ÚPN-SÚ MARTIN – ZMENY A DOPLNKY Č. 8 – Regulatívy územného rozvoja – URBANISTICKÝ OKRSOK - 01

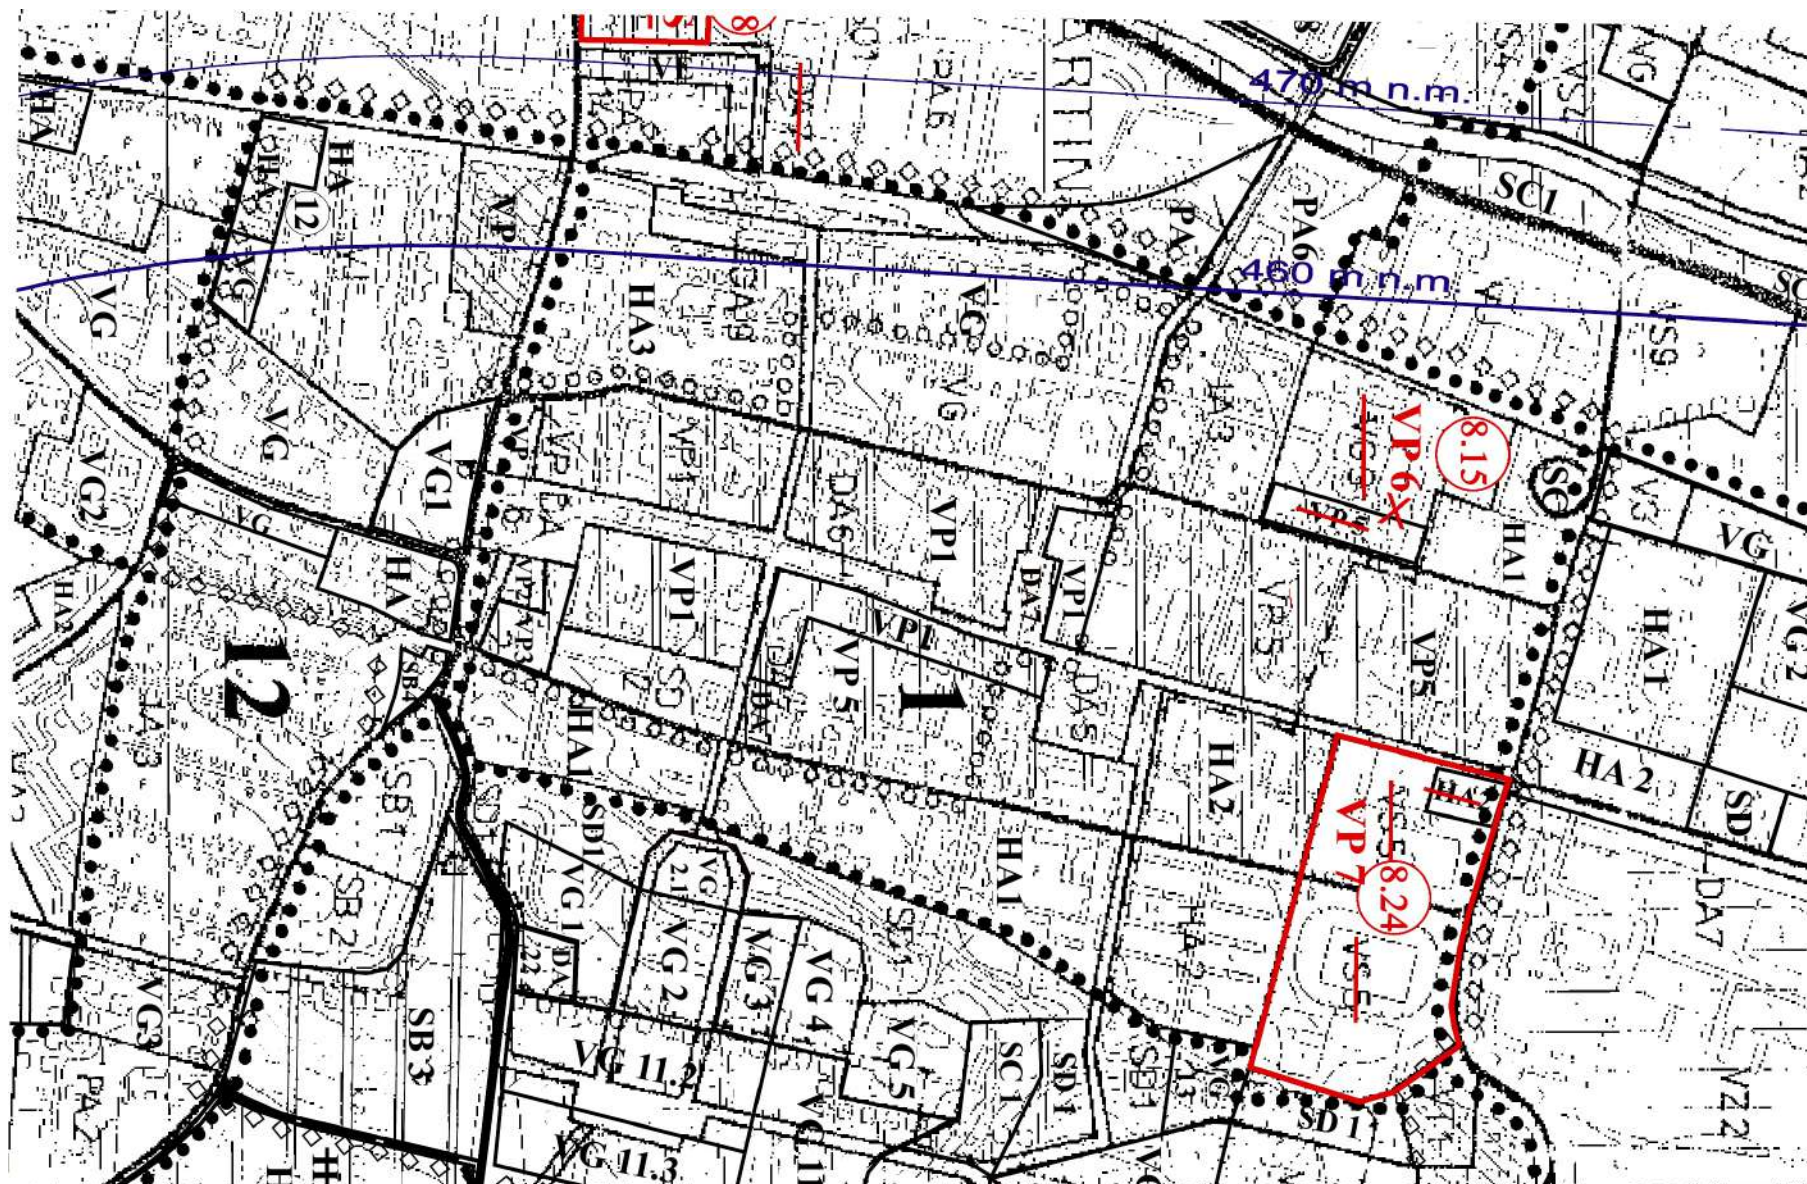
01	HA1	Existujúce bytové domy a obytné súbory	–hlavná funkcia obytná, prípustná funkcia základnej občianskej vybavenosti, –zachovať exist. charakter územia, nepripustiť nadstavbu a prístavbu BD, nové byty riešiť len v rámci existujúcich striech, –akceptovať zásady ochrany pamiatkového územia, –akceptovať zásady pamiatkovej ochrany pri prestavbe kultúrnych pamiatok zapísaných v Ústrednom zozname pamiatkového fondu (ÚZPF), –rešpektovať Územný plán historického centra pešej zóny Martin v aktuálnom znení, –nezasahovať do arch. tvaroslovia stavieb od autorov D. Jurkovič, M. Harminec a architektonicky výrazných funkcionalistických stavieb na ul. Hviezdoslavova, neprípustné zobytnenia existujúcich podkroví týchto stavieb; rešpektovať ich pôvodnú farebnosť, –rešpektovať arch. a urb. riešenie bloku BD južne od ul. Červenej armády (zachovať tektoniku, farebnosť a tvaroslovie arch. slohu Sorela), nepripustiť zmenu tvaru a materiálového riešenia BD, –garážovanie BD pripustiť len v exist. obytných skupinách vymedzených existujúcim opлотením, –garážovanie RD len na vlastnom pozemku, –zachovať zeleň vnútroblokov a stromoradií, –existujúce opлотenie pozemkov a areálov orientovaných do verejných priestorov riešiť priehľadnými formami, nepripustiť nepriehľadné formy opлотenia	kultúrne pamiatky zapísané v ÚZPF: –Sociálny dom - Živena (592/0-budova administratív), –Vila – Hronský J. C. (2103/0 – vila pamätná), – <i>Územný plán historického centra pešej zóny Martin a jeho záväzná časť vyhlásené VZN č. 23/2006</i>

01	HA2	Existujúce bytové domy a obytné súbory	–hlavná funkcia obytná, prípustná funkcia občianskej vybavenosti, –rešpektovať zásady ochrany pamiatkového územia, –rešpektovať funkcie a areály existujúcich škôl a škôlok, –možnosť zobytnenia existujúcich podkroví <i>po individuálnom posúdení konkrétnych objektov</i> –nepripustiť hlučné, nehygienické prevádzky a prevádzky náročné na dopravu (obsluha, parking), –zrušiť sušiaky na prádlo a klepanie kobercov orientované do verejných priestorov, námestí a peších trás.	–„Revitalizácia obytných súborov v meste Martin“, schválená uznesením MsZ v Martine č. 17/04 z 26.02.2004
01	HA3	Existujúce súbory BD a RD	–prevládajúca funkcia obytná v BD a RD, prípustná funkcia občianskej vybavenosti, –akceptovať zásady pamiatkovej ochrany pri prestavbe kultúrnych pamiatok zapísaných v Ústrednom zozname pamiatkového fondu (ÚZPF), –rešpektovať areál obchodnej školy a areál špeciálnej školy,	kultúrne pamiatky zapísané v ÚZPF: –Obchodná akadémia (649/1-dom pamätný, 649/2-tabuľa pamätná s opлотením),

01	VP1	Polyfunkčná plocha historického centra	–hlavná funkcia občianska vybavenosť, doplnková funkcia bývanie, –akceptovať zásady pamiatkovej ochrany pri prestavbe kultúrnych pamiatok zapísaných v Ústrednom zozname pamiatkového fondu (ÚZPF), –nepripustiť hlučné, nehygienické prevádzky a prevádzky náročné na dopravu (obsluha, parking), –rešpektovať zásady ochrany pamiatkového územia, –<i>rešpektovať Územný plán historického centra pešej zóny Martin v aktuálnom znení</i>, –rešpektovať existujúce areály škôl a škôlok a areál Turčianskej galérie (záhradu), –pri prestavbe vychádzať z mierky a štruktúry jestvujúcich historických objektov, rešpektovať architekt. stvárnenie exist. objektov –existujúce oplatenie pozemkov a areálov orientovaných do verejných priestorov riešiť priehľadnými formami, –<i>rešpektovať, existujúce stavebné a uličné čiary, existujúcu mestskú štruktúru a charakter zástavby, rešpektovať existujúcu výšku okolitej zástavby</i>	kultúrne pamiatky zapísané v ÚZPF: –Dom župný (579/0-dom župný), –Mestská sporiteľňa (582/0-banka), –Vila - Kohút (591/0-vila), –Dom - Mudroň, Halaša (2096/0-dom pamätný), –MS, I. sídlo (573/1-budova pamätná –NKP, 573/2-tabuľa pamätná, 573/3-pomník, 573/4-park), –Evanjelická fara (570/1-fara pamätná, 570/2-tabuľa pamätná), –Staré Slov. národné múzeum (576/0-múzeum-NKP), –Národný dom (590/1-divadlo pamätné, 590/2-tabuľa pamätná),

01	VP3	Polyfunkčná plocha historického centra	–hlavná funkcia občianska vybavenosť –akceptovať zásady pamiatkovej ochrany pri prestavbe kultúrnych pamiatok zapísaných v Ústrednom zozname pamiatkového fondu (ÚZPF), –nepripustiť hlučné, nehygienické prevádzky a prevádzky náročné na dopravu (obsluha, parking), –rešpektovať zásady ochrany pamiatkového územia, – <i>rešpektovať Územný plán historického centra pešej zóny Martin v aktuálnom znení,</i> –uvažovať s <i>prestavbou</i> hotela Turiec o kongresové centrum, resp. o ďalšiu vybavenosť hotela a dostatočné kapacity parkovísk a garáží pre osobné automobily a autobusy, – <i>rešpektovať existujúce stavebné a uličné čiary, existujúcu mestskú štruktúru a charakter zástavby, rešpektovať existujúcu výšku okolitej zástavby</i>	– <i>Územný plán historického centra pešej zóny Martin a jeho záväzná časť vyhlásená VZN č. 23/2006</i>
01	VP5	Polyfunkčná plocha centra	–hlavné funkcie občianska vybavenosť a bývanie, –akceptovať zásady pamiatkovej starostlivosti pri prestavbe kultúrnych pamiatok zapísaných v Ústrednom zozname pamiatkového fondu (ÚZPF), –nepripustiť hlučné, nehygienické prevádzky a prevádzky náročné na dopravu (obsluha, parking), –rešpektovať zásady ochrany pamiatkového územia, – <i>rešpektovať Územný plán historického centra pešej zóny Martin v aktuálnom znení,</i> –rešpektovať architektonické a urbanistické riešenie Štúrovej štvrte (zachovať tektoniku, farebnosť a tvaroslovie arch. slohu Sorela), nepripustiť zmenu tvaru a materiálového riešenia BD, –v Štúrovej štvrti rešpektovať hlavnú funkciu bývania a doplnkovú funkciu občianskej vybavenosti, –nepripustiť parkovanie vo vnútrobloku, –neprekračovať existujúcu výšku zástavby a pri prestavbách rešpektovať exist. architektúru objektov, –v areáli bývalej Neografie pri jeho prestavbe hmotovo urbanistickú štruktúru výškovo prispôsobiť existujúcej okolitej zástavbe, v území je prípustné zachovať dominantu smerom k Nám. S. H. Vajanského, s max. výškou rešpektujúcou OP letiska Martin, – <i>parkovanie riešiť prioritne v podzemných garážach,</i>

01	VP7	Polyfunkčná plocha	– hlavné funkcie obytná, občianska vybavenosť a športová vybavenosť, min. zastúpenie športovej vybavenosti v území 20%, – hlavné funkcie riešiť tak, aby nedochádzalo k ich negatívnemu vzájomnému ovplyvňovaniu, – nepripustiť hlučné, nehygienické prevádzky a prevádzky náročné na dopravu (obsluha, parking), – nepripustiť prevádzky veľkoobchodu, – v objektoch s navrhovanou funkciou občianskej vybavenosti a bývania (prechodného ubytovania) riešiť len prevádzky a služby nevýrobného charakteru, – rešpektovať existujúce prepojenie ulice Hviezdoslavova a Tehelná, – územie sprístupniť ďalším vstupom z ul. Novomeského, – dopravnú kostru územia zokruhovať, – rešpektovať hlavné pešie trasy a cyklotrasy a ich napojenie na existujúcu kostru mesta, – v území je prípustné umiestniť výškové dominanty s max. podlažnosťou 12 n. p., – v rámci územia riešiť parkovacie a odstavné plochy v zodpovedajúcich kapacitách	– Revitalizácia a modernizácia športového areálu v Martine, CREAT architects, 2021

01	DA9	Jestvujúca železničná a autobusová stanica	–hlavné funkcie dopravná a občianska vybavenosť dopĺňujúca a podporujúca hlavnú funkciu, –zabezpečiť komplexnú rekonštrukciu celého staničného a predstaničného priestoru, –vybudovať dostatočnú kapacitu parkovísk a odstavných státí, –v predstaničnom priestore zabezpečiť parkovú úpravu, plochy pre odpočinok v exteriéri, ako aj situovanie drobnej architektúry

ÚPN-SÚ MARTIN – ZMENY A DOPLNKY Č. 8 – Regulatívy územného rozvoja – URBANISTICKÝ OKRSOK - 02

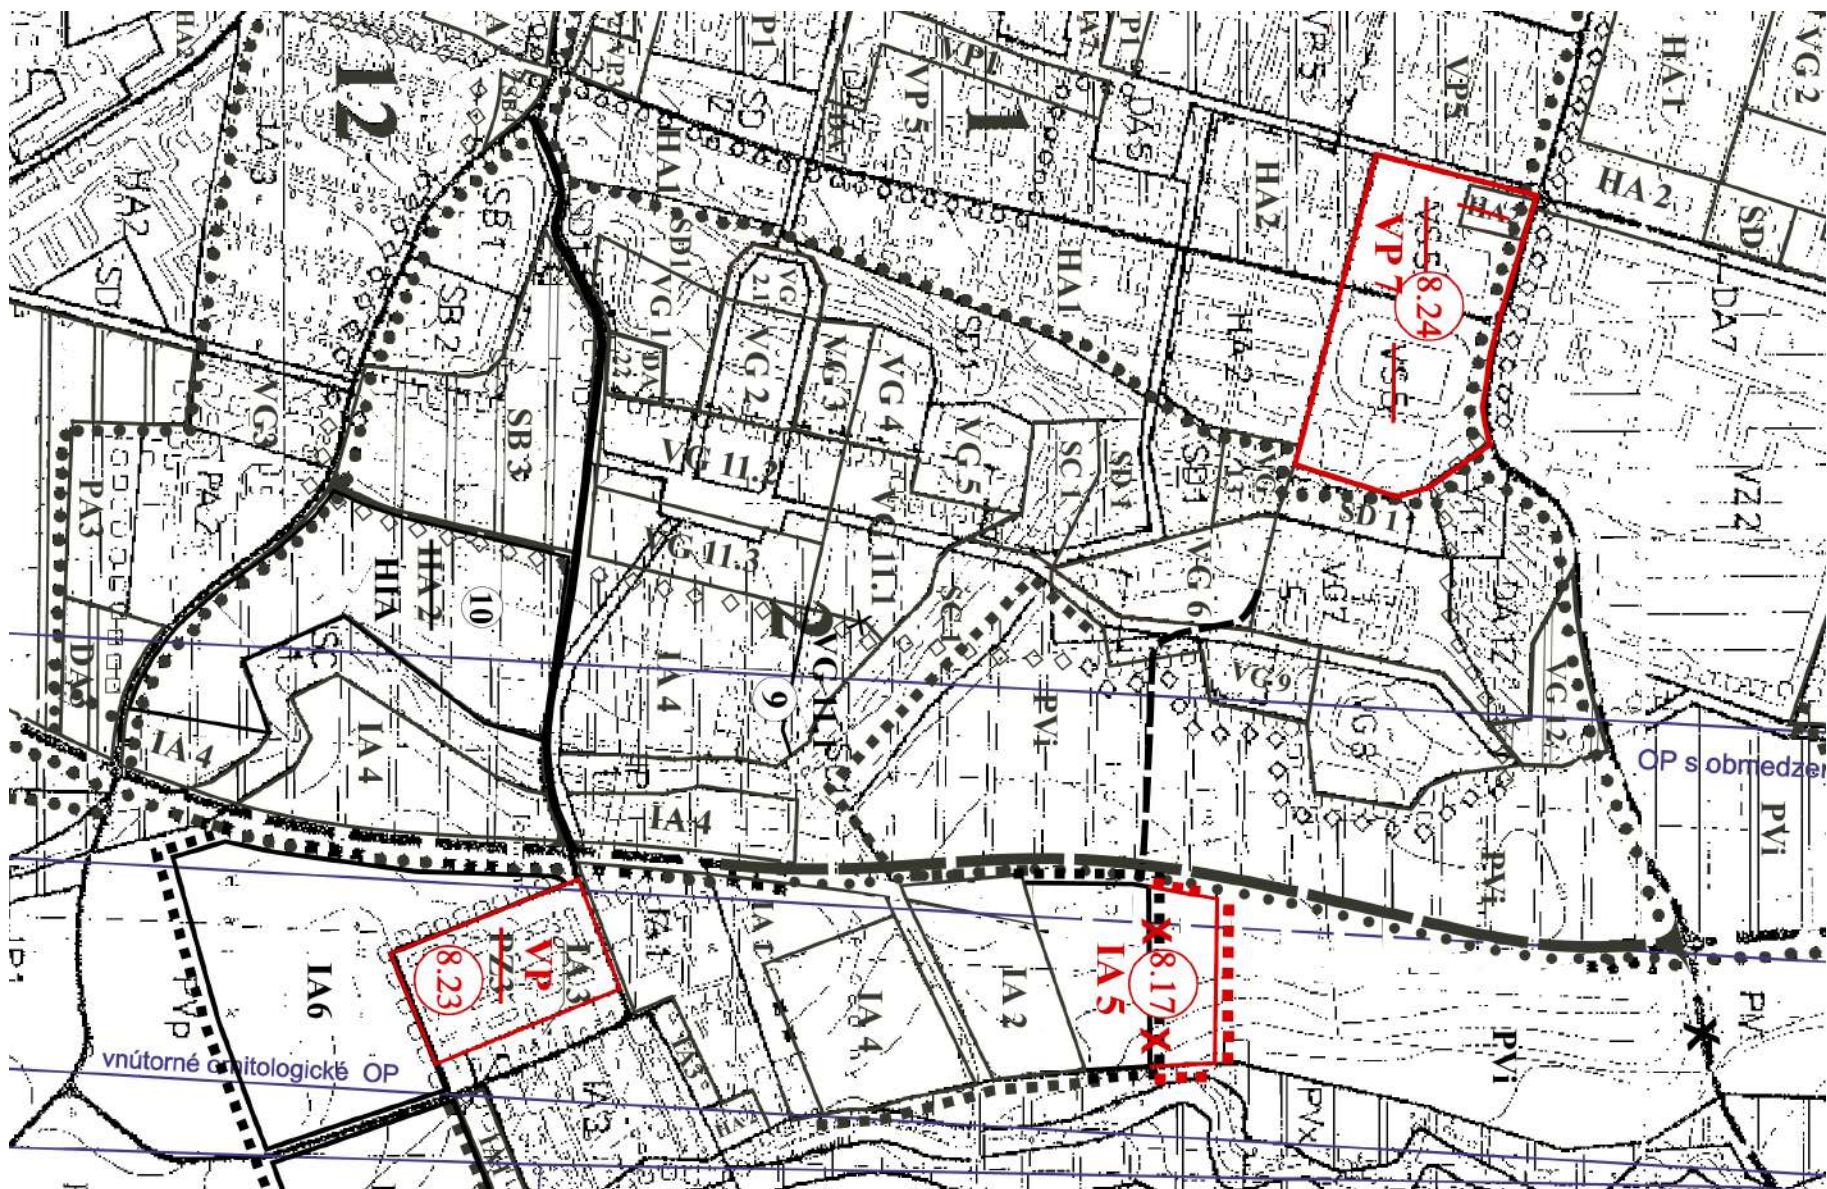
02	VG1	Areál Amfiteátra	–hlavná funkcia občianska vybavenosť, –vymedzený areál funkčne a priestorovo akceptovať, –pri návrhu nových objektov voliť také výškové zónovanie, aby nebola narušená historická panoráma tzv. Martinskej Akropoly, –akceptovať zásady pamiatkovej ochrany pri prestavbe kultúrnych pamiatok zapísaných v Ústrednom zozname pamiatkového fondu (ÚZPF), –zabezpečiť dostatočnú kapacitu parkovísk a odstavných plôch, –riešiť v súčinnosti s plochou DA22, –rešpektovať Pamiatkovú zónu Martin – Malá hora a Hostihora	
02	VG2	Areál Slovenského národného múzea (SNM)	–vymedzený areál funkčne a priestorovo akceptovať, –akceptovať zásady pamiatkovej ochrany pri prestavbe kultúrnych pamiatok zapísaných v Ústrednom zozname pamiatkového fondu (ÚZPF), –nepripustná <i>prestavba</i> v západnom smere, nutnosť zachovať exist. vedutu mesta- Martinskú Akropolu, –možná <i>prestavba</i> východnej časti areálu po preukázaní jej opodstatnenosti vo väzbe na hlavnú funkciu, –pri <i>prestavbe</i> voliť také výškové zónovanie, aby nebola narušená historická panoráma tzv. Martinskej Akropoly, uvedené preukázať v rozvinutých pohľadoch, rezopohľadoch -rešpektovať vedutu mesta, –parkovacie a odstavné plochy riešiť z východnej strany (VG 11.2), –VG 2.1 - nástupný priestor do areálu SNM, –rešpektovať exist. funkciu zelene a členenie priestoru, –riešiť sadové úpravy, rekonštruovať nástupné schodisko a rešpektovať urbanisticko – architektonické riešenie, –v ploche existujúcej zelene nepripustiť výstavbu nových objektov, –rešpektovať Pamiatkovú zónu Martin – Malá hora a Hostihora	–Národné múzeum (572/1-3 - múzeum s areálom)

02	VG5	Areál Štefánikovho ústavu (ŠÚ)	– vymedzený areál funkčne a priestorovo akceptovať, – neprípustná <i>prestavba</i> v západnom smere, nutnosť zachovať exist. vedutu mesta- Martinskú Akropolu, – rešpektovať architektonické riešenie objektu ŠÚ a areálu ŠÚ, – možná <i>prestavba</i> východnej časti areálu po preukázaní jej opodstatnenosti vo väzbe na hlavnú funkciu , – pri <i>prestavbe</i> voliť také výškové zónovanie, aby nebola narušená historická panoráma tzv. Martinskej Akropoly, uvedené preukázať v rozvinutých pohľadoch, rezopohľadoch - rešpektovať vedutu mesta, – parkovacie a odstavné plochy riešiť z východnej strany (VG 11.1), – zachovať architektonický a výtvarný výraz stavby v panoráme a vedute mesta, – rešpektovať-Pamiatkovú zónu Martin – Malá hora a Hostihora	–Štefánikov ústav (599/1-10 – škola s areálom)
02	VG6	Slovenská národná knižnica (SNK)	– vymedzený areál funkčne a priestorovo akceptovať, – možná dostavba SNK, – akceptovať zásady pamiatkovej ochrany pri prestavbe kultúrnych pamiatok zapísaných v Ústrednom zozname pamiatkového fondu (ÚZPF), – zabezpečiť parkoviská a odstavné plochy, – zachovať architektonický a výtvarný výraz stavby v panoráme a vedute mesta, – rešpektovať koridor navrhovanej obslužnej komunikácie s napojením z ul. Novomestského do navrhovanej lokality Tomčany - Pri Jordáne II (IA5 UO16), – rešpektovať Pamiatkovú zónu Martin – Malá hora a Hostihora, – <i>areál dotvoriť zeleňou, chodníkmi so zreteľom na plochy SD1 (predpolie SNK)</i>

02	VG7	Areál Strednej priemyselnej školy	– vymedzený areál funkčne a priestorovo akceptovať, – akceptovať zásady pamiatkovej ochrany pri prestavbe kultúrnych pamiatok zapísaných v Ústrednom zozname pamiatkového fondu (ÚZPF), – ponechať zeleň zo západnej strany pre športové a oddychové plochy areálu,

02	HIA	Navrhované zmiešané obytné územie	– hlavná funkcia obytná, bývanie riešiť formou bytových domov a rodinných domov, – prípustná doplnková funkcia OV, – pri návrhu nových objektov voliť také výškové zónovanie, aby nebola narušená historická panoráma tzv. Martinskej Akropoly, – podlažnosť riešiť postupnou gradáciou výškového zónovania objektov, max. 8 NP, – uplatniť vysoké požiadavky na architektonický vzhľad navrhovaných objektov, – nepripustiť poľnohospodársku drobnovýrobu a chov hospodárskych zvierat, – v obytnom území nepripustiť hlučné, nehygienické prevádzky, – garážovanie pri bytových domoch riešiť v maximálnej možnej miere v rámci objektov, prípadne formou hromadných garáží, – parkovanie a garážovanie riešiť na vlastnom pozemku RD, – nepripustiť výstavbu radových garáží, – rešpektovať ÚPN-Z IBV Martin - Veľká hora v platnom znení, – výstavbou oplození nezasahovať do ochranného pásma toku Silava, – oplozenia okolo toku Silava riešiť ako zelené (izolačná zeleň) – živé ploty – dub, hrab, vrbá, – rešpektovať údolnú nivu potoka Silava so sprievodnou vegetáciou a jestvujúcu krajinnú zeleň ako interakčný prvok, – rešpektovať „Návrh komplexného riešenia mestského a Národného cintorína“, – v rámci územia riešiť cyklistické a pešie komunikácie, – rešpektovať navrhovanú cyklistickú komunikáciu a chodník pre peších v trase Martin – Tomčany, – v časti parteru objektov je možné umiestniť občiansku vybavenosť, – garážovanie a parkovanie riešiť formou podzemných garáží	–„Návrh komplexného riešenia mestského a Národného cintorína“ spracovateľ Expert architects – Martin, schválený uznesením MsZ v Martine č.85/2002 dňa 26.09.2002, –ÚPN – Z IBV Martin –Veľká hora <i>v znení neskorších zmien a doplnkov</i> a VZN mesta Martin o záväzných častiach ÚPN-Z-v platnom znení

02	PVi	Poľnohospodárska výroba intenzívna	– rešpektovať intenzívnu poľnohospodársku výrobu, – rešpektovať podmienky výroby pre kategóriu orná pôda, – rešpektovať koridor navrhovanej obslužnej komunikácie s napojením z ul. Novomeského do navrhovanej lokality Tomčany - Pri Jordáne II (IA5 UO16),

ÚPN-SÚ MARTIN – ZMENY A DOPLNKY Č. 8 – Regulatívy územného rozvoja – URBANISTICKÝ OKRSOK - 03

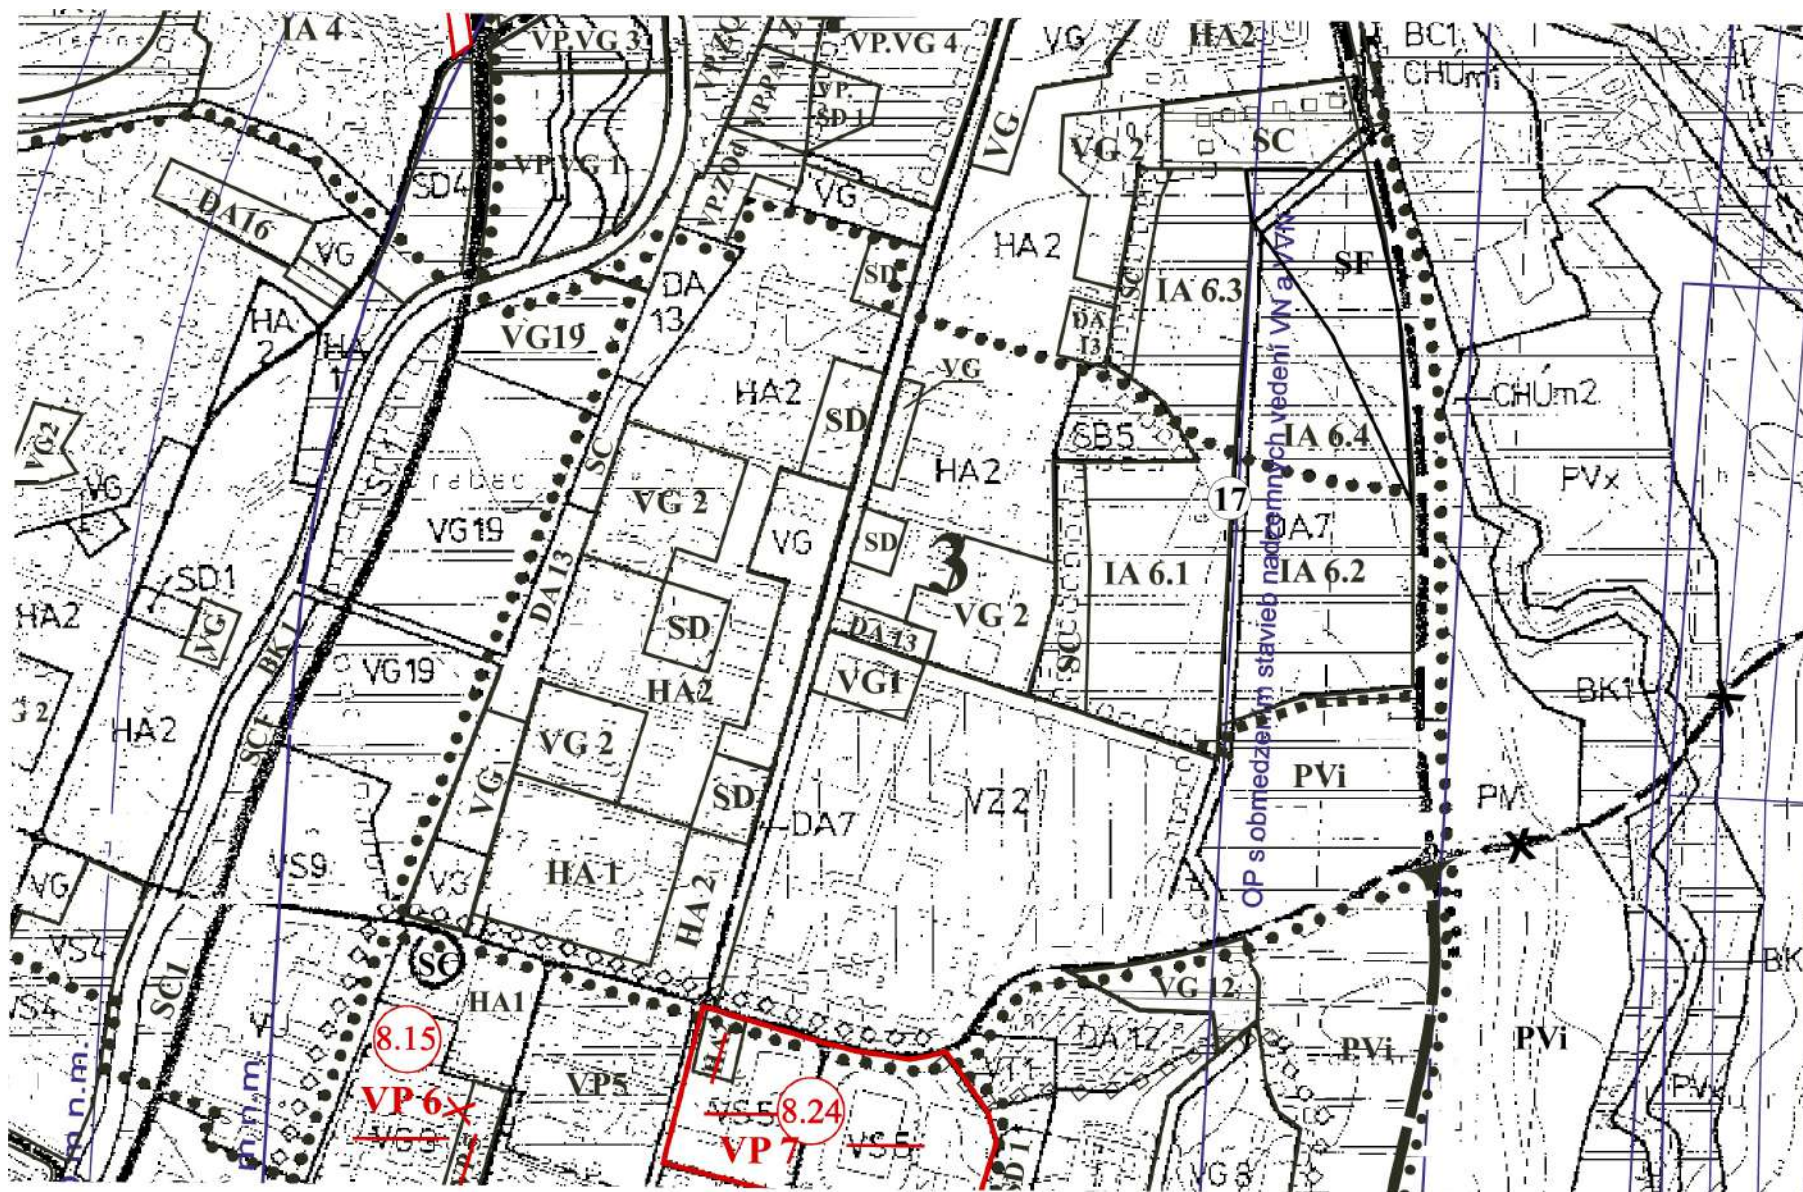
03	HA2	Jestvujúce bytové domy a obytné súbory - stabilizované územie	–hlavná funkcia obytná, prípustná funkcia občianskej vybavenosti, –v obytnom území nepripustiť hlučné, nehygienické prevádzky a prevádzky náročné na dopravu (obsluha, parking), –rešpektovať existujúce plochy OV, –nepripustiť výstavbu radových garáží, garážovanie riešiť formou hromadných garáží, –prehodnotiť a zosúladiť možnosti výstavby nových parkovacích miest pri rešpektovaní nárokov na potrebné plochy zelene v rámci celej funkčnej plochy, –vyriešiť dopravno- obslužný systém objektov, –rešpektovať zeleň vnútroblokov, –dobudovať oddychové a športové plochy pri BD, –nepripustiť výstavbu nových BD	
03	SB5	Jestvujúci cintorín	–rešpektovať vymedzenú funkciu, –prebudovať na mestský park s pietnym zázemím, –rešpektovať ochranné pásmo cintorína v šírke 20 m od oplotenia areálu cintorína, v ktorom nie je prípustné situovať nové stavby, okrem stavieb funkčne prislúchajúcich k cintorínu

03	PVi	Poľnohospodárska výroba intenzívna	–rešpektovať intenzívnu poľnohospodársku výrobu, –rešpektovať podmienky výroby pre kategóriu orná pôda, –zmenšenie veľkosti pôdnych celkov orných pôd, –pre deliaci prvok voliť líniovú stromovú vegetáciu, –pri výbere drevín voliť druhy spoločenstiev dubovo- hrabových lesov karpatských, –do doby realizácie navrhovaných zámerov územného rozvoja mesta využívať poľnohospodársku pôdu daných priestorov
